第2回 肱川橋周辺まちづくり検討委員会

肱川橋周辺まちづくり検討委員会

第2回 説明資料

第2回 肱川橋周辺まちづくり検討委員会 議事録（概要版）

高欄

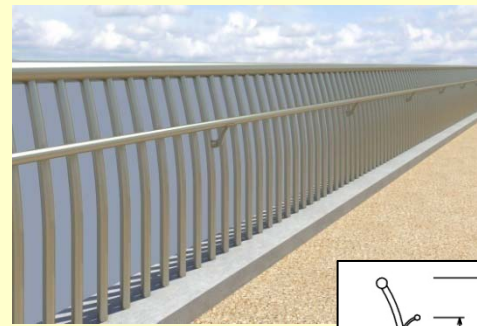
- ・デザイン案－Bの高欄の手すりは、子供がよじ登る事も考えられるため、利用者の安全性にも十分留意してほしい。

- ・デザイン案－Bの高欄については、是非採用して欲しい。

- ・高欄の詳細については、第3回委員会にて検討させていただきたい。
なお、高欄は「縦柵型」を基本としている他、手すりの高さも0.8mとし、子供が一人では登れない高さとしているため、ご指摘の危険性は少ないと考えている。

⑥ 橋上バルコニーの検討

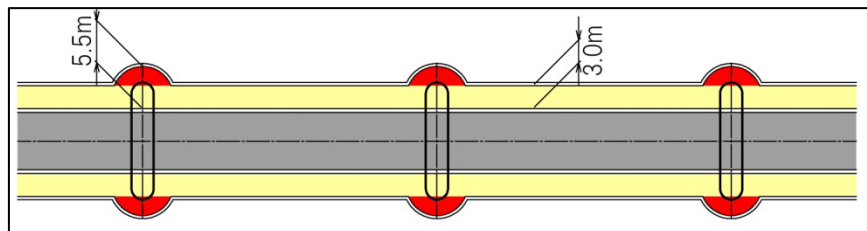
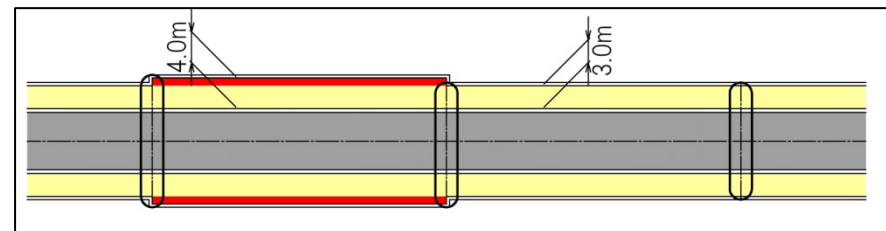
- ・ 現橋でも、観光客が立ち止まって写真撮影や休憩をしているため、橋上にバルコニーの設置を希望する。

- ・ 資料では、橋脚ごとの全部6ヵ所で3,500万円の工費増とされているが、中央の2ヵ所だけでも欲しい。その場合、費用が1/3となり、少ないコストで対応できると思う。

- ・ 歩道自体が3.0mに広がるのであれば十分と考えられるため、個人的には要らないと思う。

- ・バルコニーの設置については、工事費の増加の問題ではなく、桁橋に設置することによってデザインのマイナスであることが言える。マイナスの特徴がある橋となっては困る。

- ・延長 200mの本橋は、渡るのが大変な、途中で休む様な長い橋ではない。このため、橋詰に風景を楽しめる視点場（休憩場所）を確保する事で、十分と考える。
- ・バルコニーより、演出照明や高欄デザインに拘ることで心地よさを追求すべきと考える。

- ・花火や鵜飼いの時は、橋の上に人が多く集まり危険であり、警察も立ち止まらせないように注意を促している。橋は、安全で安心なものとして欲しい。
橋の上は、花火を見るところではないと考える。休憩場所は、橋詰で考えて欲しい。

- ・土木構造物は巨大なものであるなので、目立たず、シンプルなものとするべきである。
- ・歩道が 3.0mに広がるので、立ち止まっている人が原因で通れなくなる事はなく、機能的には必要ないと言える。
- ・委員会としては、バルコニーは設置しないこととする。

自由な橋上視点場の提供、側景観の連続性確保、コスト縮減などの理由から、**本橋には橋上バルコニーを設置しない**こととしたい。

⑧ 橋詰広場のデザイン案ー水位観測所（肱望亭）

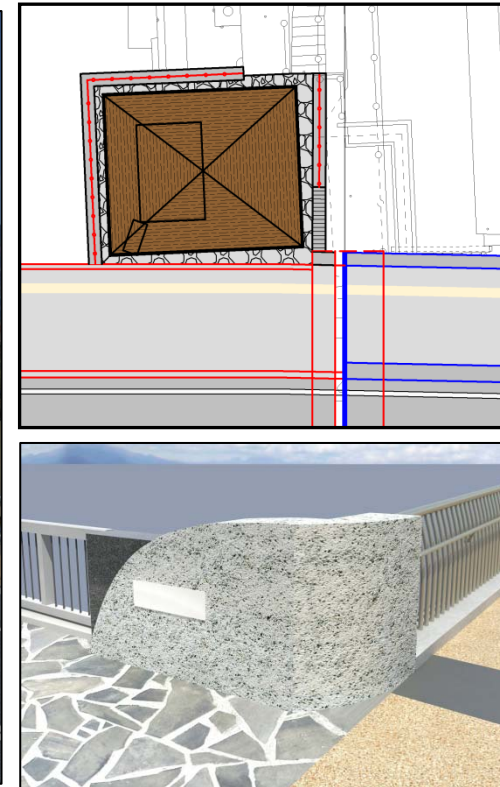
- ・可能であれば、溜まり空間は橋詰に設置し、川の遊歩道と一体感を持たせて欲しい。
また、再建される観測所は、大洲城と連携する瓦屋根の四阿（あずまや）にこだわらず、木による緑陰の提供や風除けができるものであることが重要と考える。

- ・川との一体感という意味合いから、右岸に設置される工事用道路は、残していただきたい。
また、左岸の川へ降りる階段について、観測所の再建においては是非留意していただきたい。
・これからの「まちづくり」については、来年度より実施する懇談会で話し合っていきたい。
